# Contribuições APINE

# CP 071 – "Modelo DESSEM, com foco na adoção operacional do modelo e formação do preço da liquidação das diferenças horário"

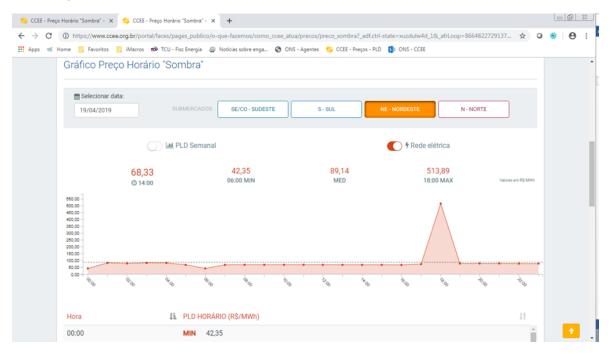
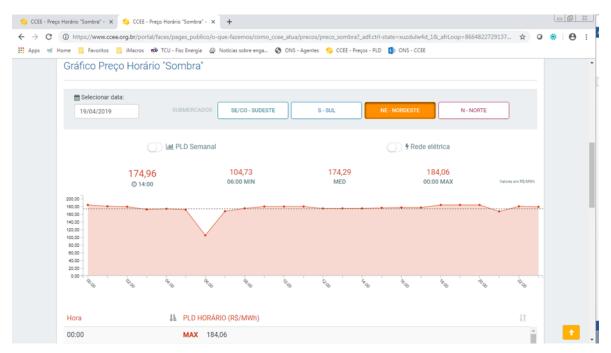
Com relação aos resultados dos preços horários publicados pela CCEE no período de operação sombra, observamos alguns resultados contra intuitivos em análise comparativa dos decks com e sem rede. Nos casos com rede, para o submercado Nordeste, houve em alguns dias picos de preços onde, comparativamente ao deck sem rede não é observada esta tendência.

Exemplo do dia 11/abr/2019: o deck com rede apresenta valores entre o piso e teto dentro do mesmo patamar de carga. O que não ocorre com o caso sem rede.

Exemplo do dia 19/abr/2019: observa-se um pico em uma hora do dia no deck com rede, e que não se replica ao deck sem rede.

Em parte, estes resultados corroboram com nossa recomendação de adoção inicial do Preço Horário com base no deck sem rede, e nossa sugestão para avaliação do caso com rede em continuidade a operação sombra.
